改善箇所説明図

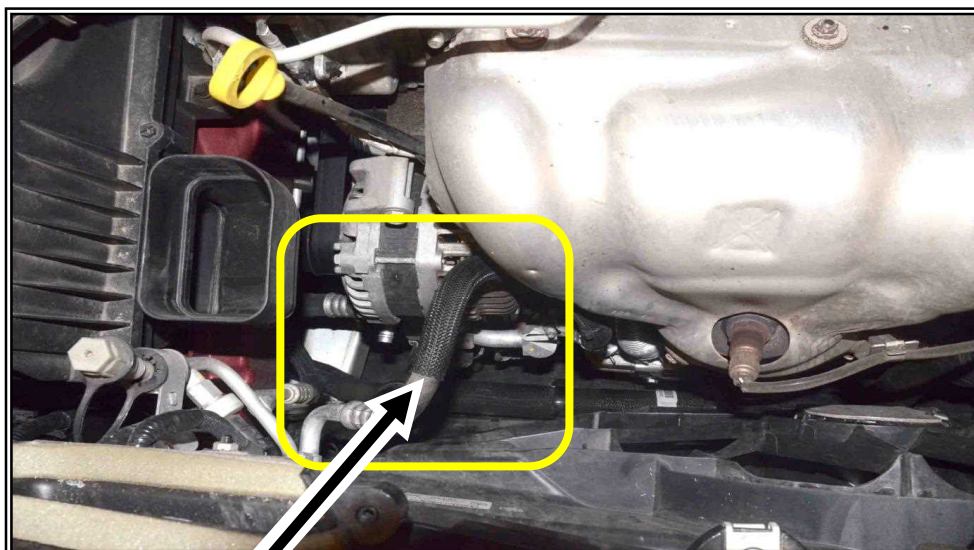
基準不適合発生箇所

原動機の車体への組付が不適切なため、エアコンホースが排気管の遮熱板に接触しているものがある。そのため、エアコンホースが熱害により損傷し、冷媒およびコンプレッサの潤滑オイルが漏れて、最悪の場合、火災にいたるおそれがある。

全車両エアコンホースの取り回しを点検し、不適切なものは、エアコンホースを新品に交換する。

識別：エアコンホースのアルミパイプ上(コンデンサ側)に黄色ペイントを塗布する。
